(仮称) 仙台市荒井南土地区画整理事業に係る
環境影響評価準備書に対する指摘事項への対応について

平成 24 年 6 月 27 日

仙台市荒井南土地区画整理組合
設 立 準 備 委 員 会

図 8.2-8(1) 重機の稼働に伴う騒音レベル予測結果 (工事着手後22ヶ月目、予測高さ1.2m)

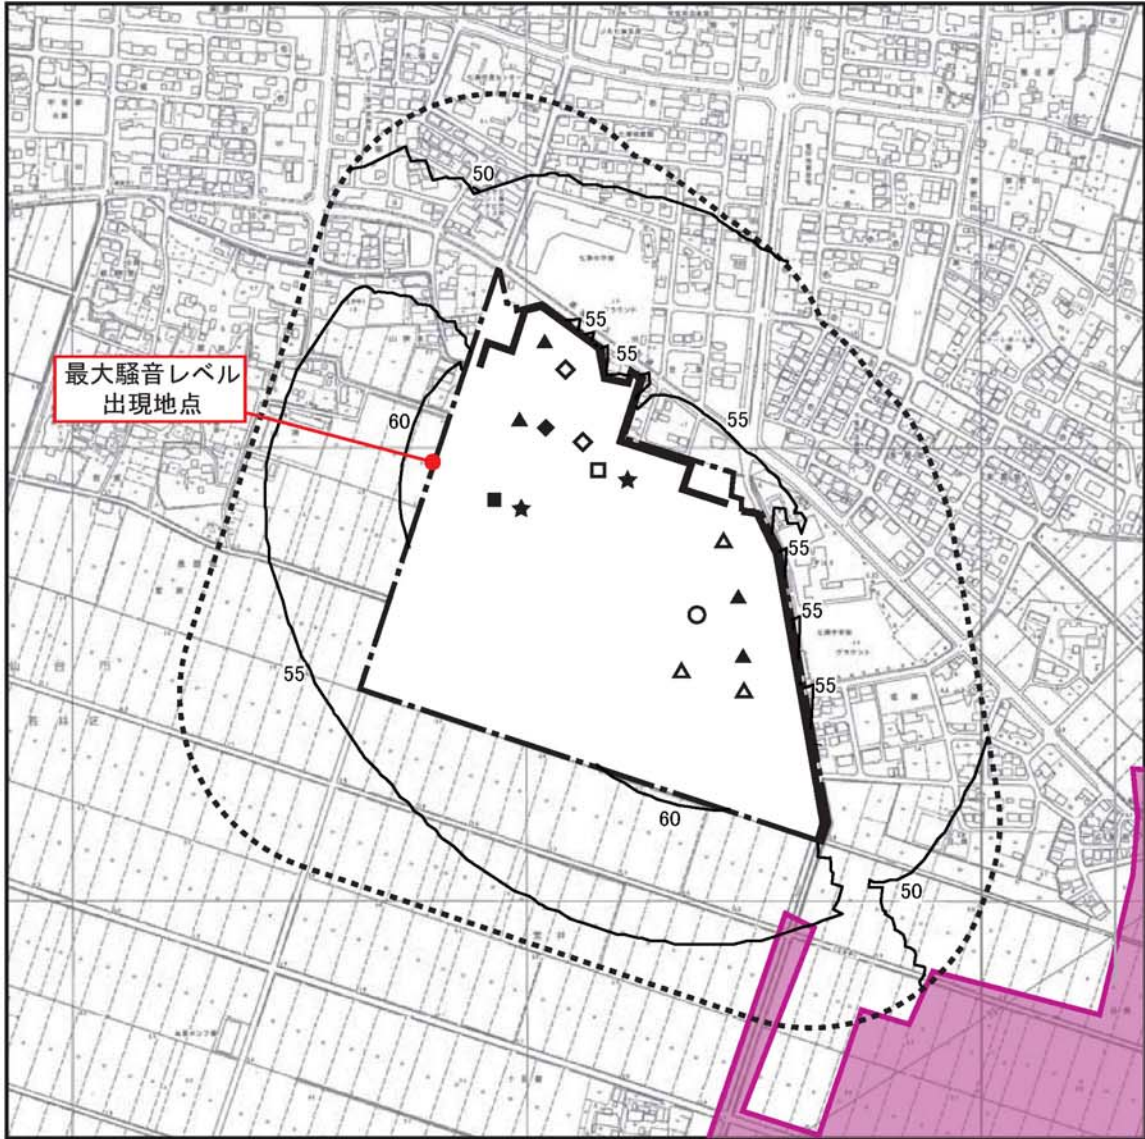
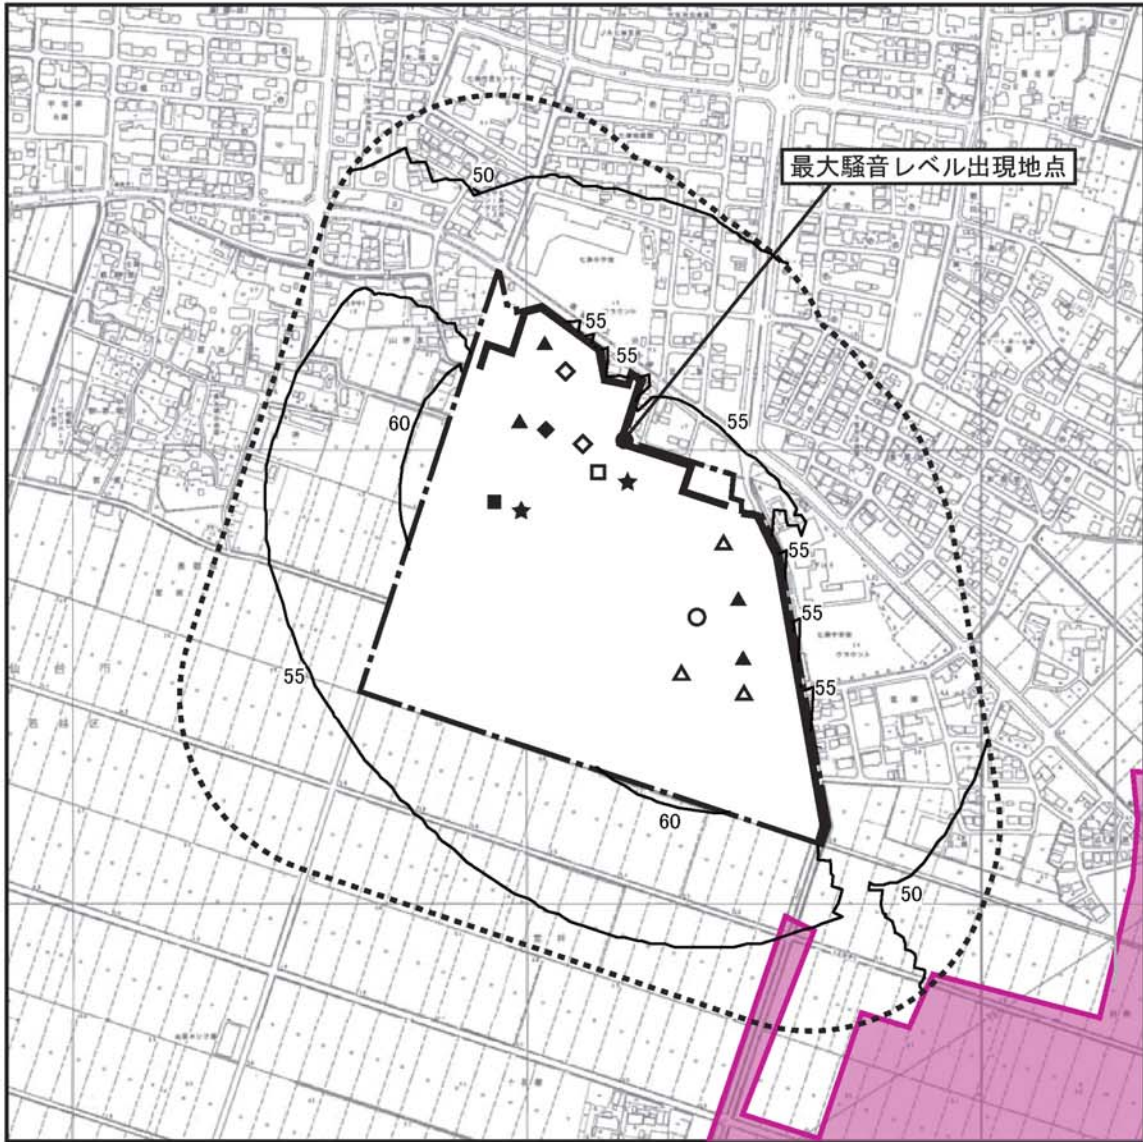
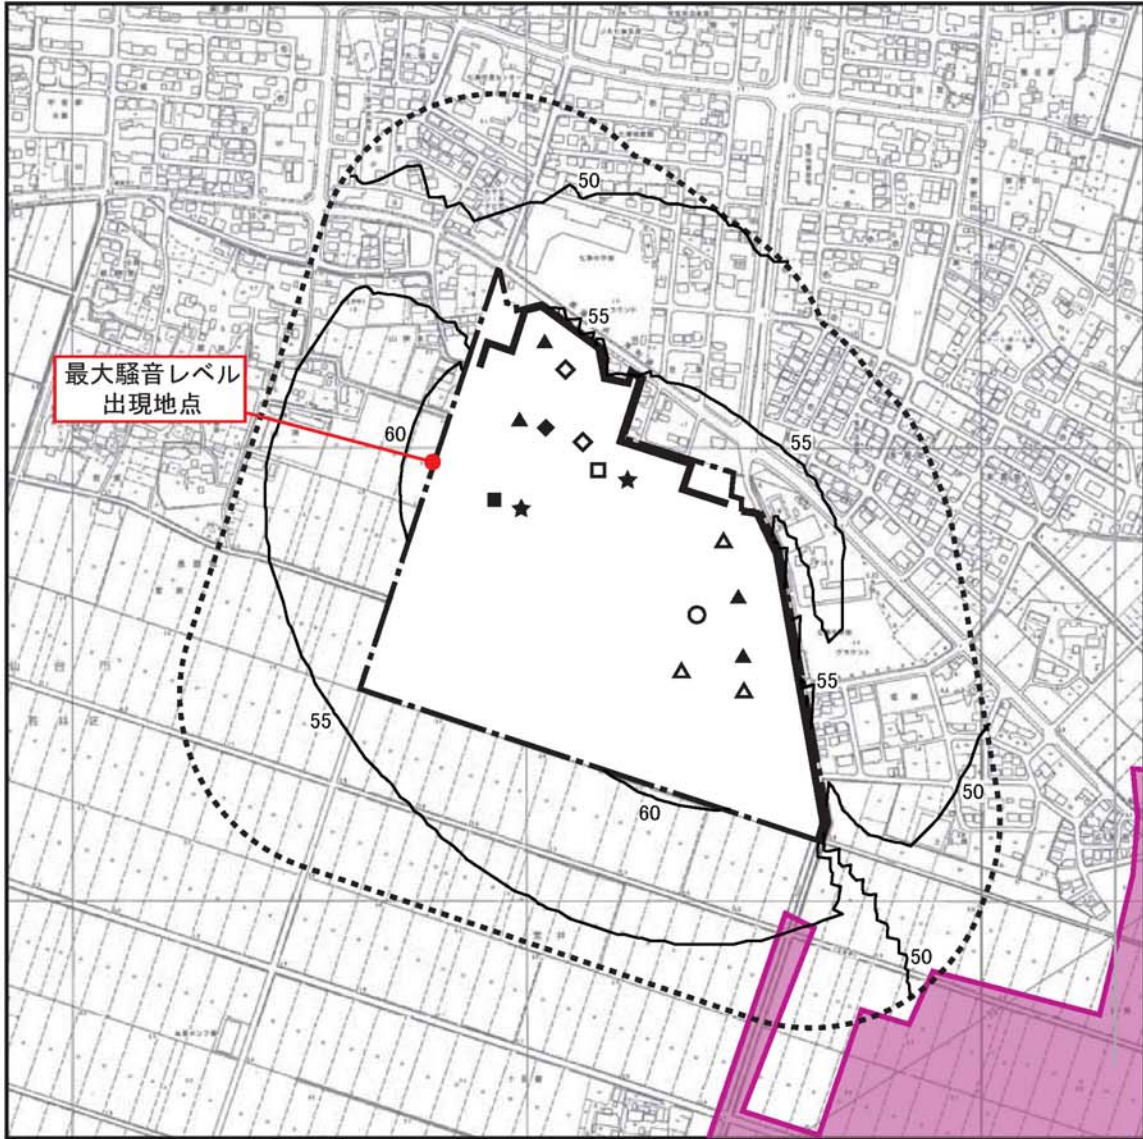
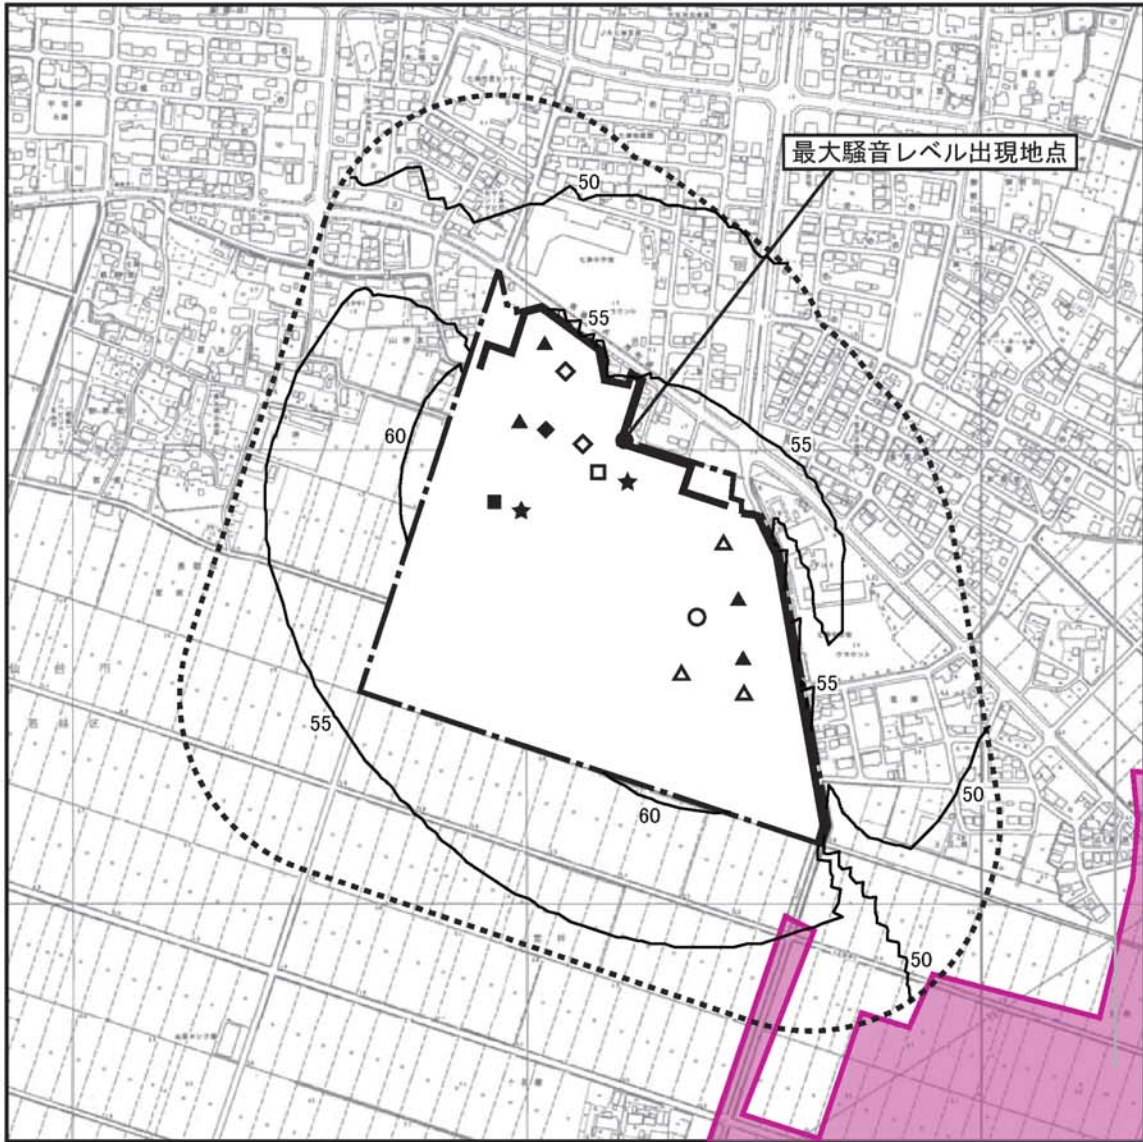
指摘事項	対応方針	備考
1	アルファベット表記の「L」は斜体を用いること。	ご指摘のとおり、 L_{Aeq} や L_{A5} 等の「L」の表記は、全て斜体を用いることとして、評価書作成時には修正いたします。	資料-2、 資料-3 p.7~8 参照
2	要約書において、工事による影響は、資材等の運搬と重機の稼働による合成値 (L_{Aeq}) の結果が掲載されているようであるが、本来、建築騒音に関しては L_{A5} で評価することが前提である。要約されている図書ではあるが、 L_{A5} についても結果を掲載し、その上で資材等の運搬と重機の稼働による合成値 (L_{Aeq}) の結果を記述するべきである。	重機の稼働に伴う予測は、準備書 p.8.2-23 に示すとおり L_{A5} を予測しています。また、p.8.2-28 では、資材等の運搬による L_{Aeq} との合成のために別途、 L_{Aeq} を予測しています。 要約書への記載は、簡潔にとりまとめるために表現を割愛していましたが、ご指摘を踏まえ、評価書の要約書作成時には追記・修正いたします。	資料-2 p.7 参照
3	騒音の単位はカタカナ表記ではなく、「dB」をもちいること。	ご指摘のとおり、「デシベル」は全て「dB」として、評価書作成時には修正いたします。	資料-2、 資料-3 p.7~8 参照
4	準備書本編 p.8.2-24 に掲載されている建設機械の稼働に伴う 1.2mの高さの予測結果は、仮囲い近くで最大値が出現することはありません。平面的に見て、再度確認の上、予測評価を記述すること。	審査会終了後、記載内容を確認したところ、データの転記ミスであることが判明しました。結果については、評価書作成時に修正いたします。	資料-3 p.7~13 参照

- 準備書 p.8.2-23～25 の訂正（朱書きが訂正内容を表しています。）
- 環境影響評価準備書記載の「8.2 騒音」の工事による影響（重機の稼働）において、予測結果の記述に間違いが確認されたため、次ページ以降（p.8～13）において、見開きの正誤表にて訂正します。

重機の稼働に伴う騒音レベルの最大値は、事業予定地敷地境界において 54.3 デシベル、七郷小学校において 51.7 デシベル、七郷中学校において 59.7 デシベルであり、騒音規制法の特定建設作業に伴って発生する騒音の規制に関する基準を満足するとともに、仙台市公害防止条例施行規則に定める指定建設作業に伴う騒音の規制基準を下回ると予測する。

資料-4 「5. 地形・地質」の補足資料 1) -1 関連

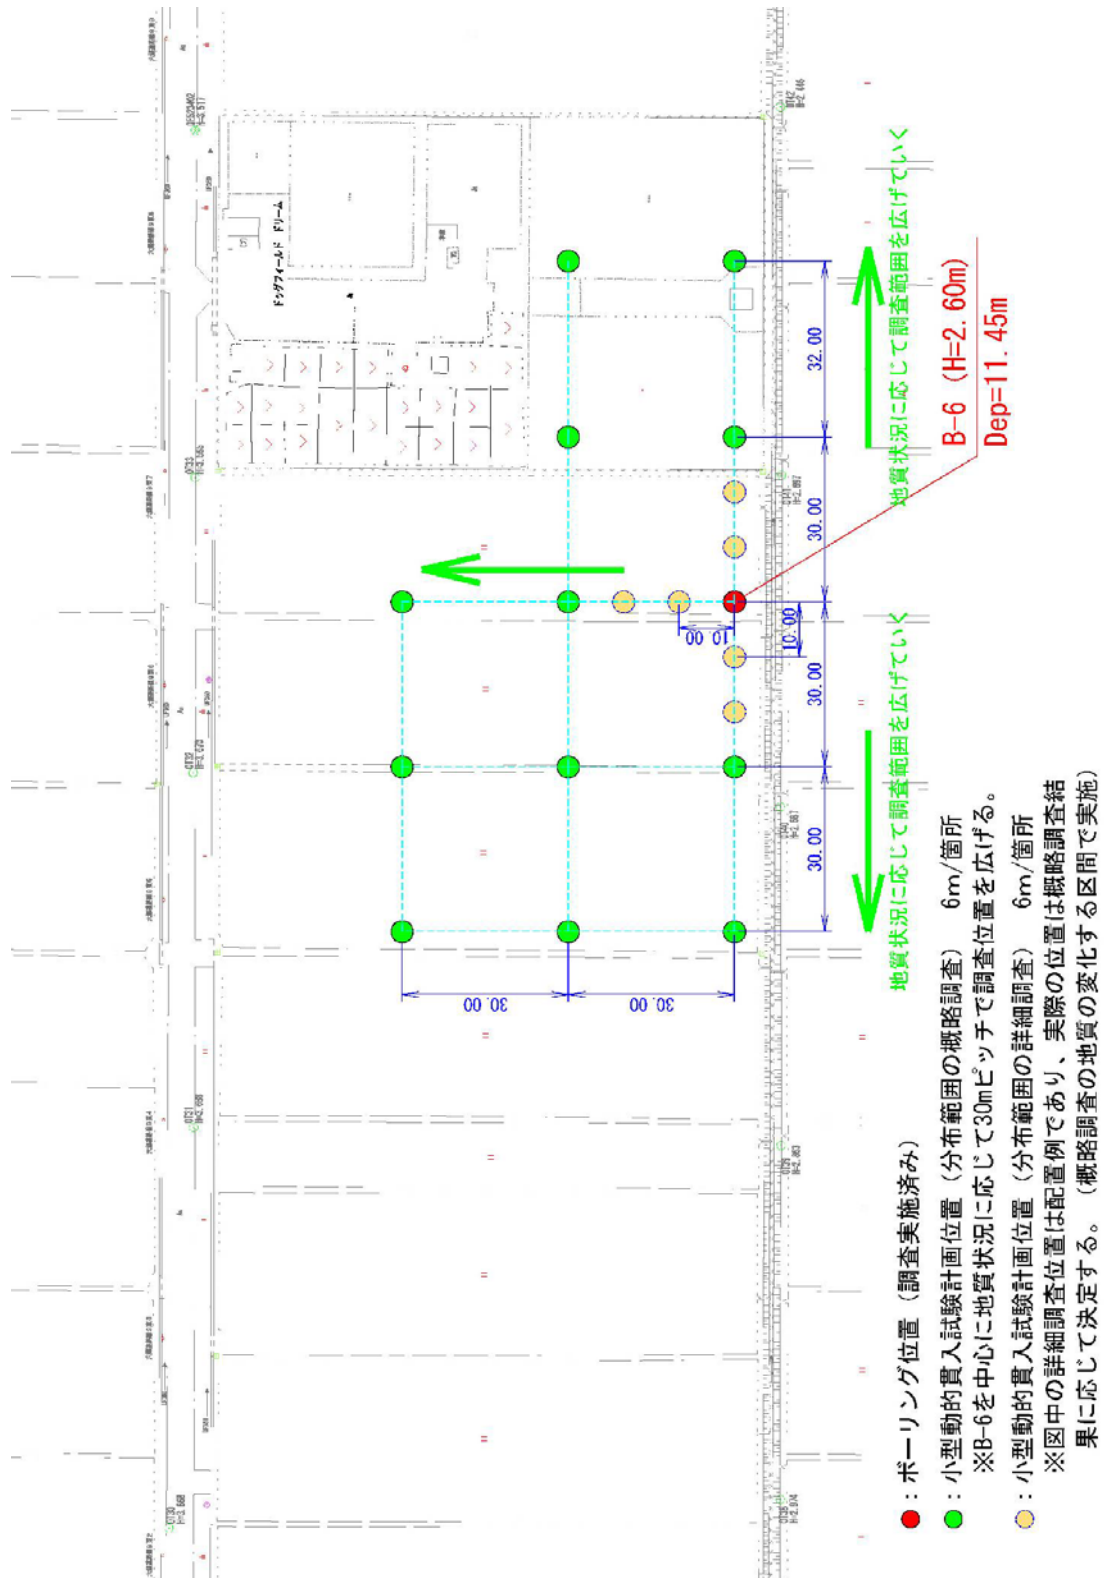
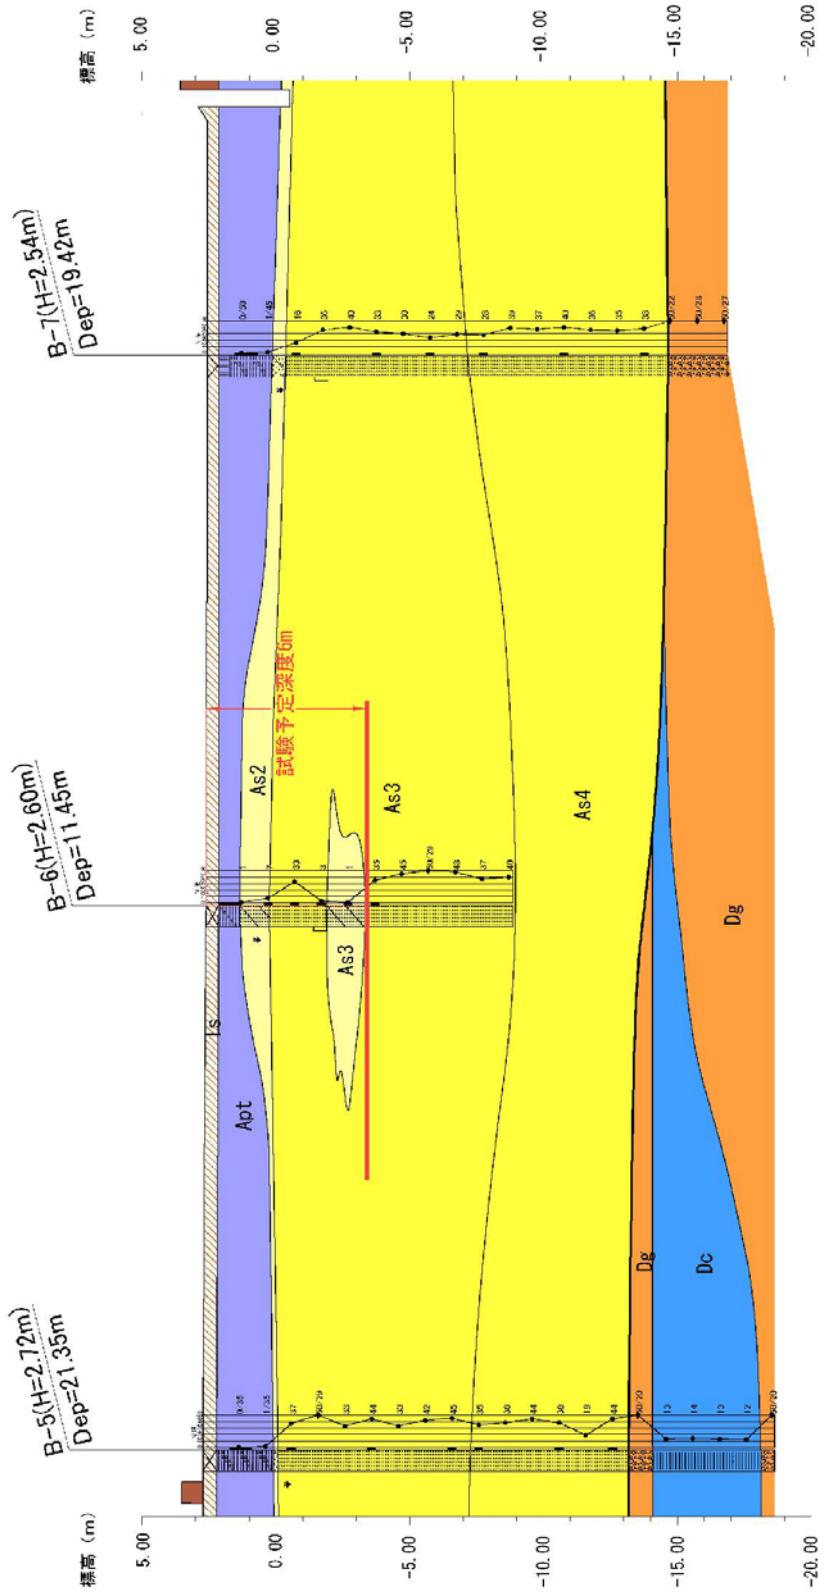
指摘事項	対応方針	備考
1	ボーリング調査は等間隔で7箇所実施しており、南側のB-6地点は液状化の危険性がある砂層が分布する箇所であった。1地点の結果から、その砂層の分布が「局所的」とは言えず、どこまでの範囲に液状化懸念層があるかは、現段階で予見できないと思われる。	事業予定地では、ボーリング調査を7箇所実施しています。そのうち、液状化の危険性が高いと予測する砂層は、1箇所(B-6)で確認されたことから、準備書作成時には局所的と判断いたしました。ご指摘のとおり、不確定な点もありますので、評価書作成時には、「液状化の危険性の高いと予測する砂層が確認された」という表現に修正します。 なお、液状化の危険性が高いと予測する砂層については、工事着手前に実施する補足ボーリング調査により分布を限定し、液状化対策を実施していきます。 補足ボーリング調査は、B-6を中心に調査範囲を広げながら概略調査(約30mピッチ)を実施します。その結果に応じて、さらに精度を上げて調査(約10mピッチ)を行い、液状化の危険性が高いと予測する砂層の分布範囲を調査します。	資料-4 p.14~15 参照
2	液状化対策工法として、セメント系固化処理土による改良を採用するとしているが、地質断面図を見ると有機質土がある。有機質土とセメント系固化処理は相性が悪いと認識している。もう少し詳細な検討を行って工法を決めてはどうか	液状化対策は、有機質土の下にある緩い砂層の強度増加を目的に実施するものであり、有機質土を対象とはしていません。そのため、有機質土との関係性等については特に問題ないと考えています。 なお、地盤改良の実施にあたっては、配合試験をもとに、土壌改良材による環境汚染がないよう十分に配慮いたします。	—
3	事業実施にあたっては、液状化の危険性があることを踏まえ、十分な対策が必要である。	ご指摘のとおり、工事の実施にあたっては、十分な補足調査や対策工法を実施していきます。また、保留地の販売にあたっては、事業者が土地購入者に対し、もともとの地質状況を含めて十分説明していきます。	—

補足ボーリング調査手法 (小型動的貫入試験)
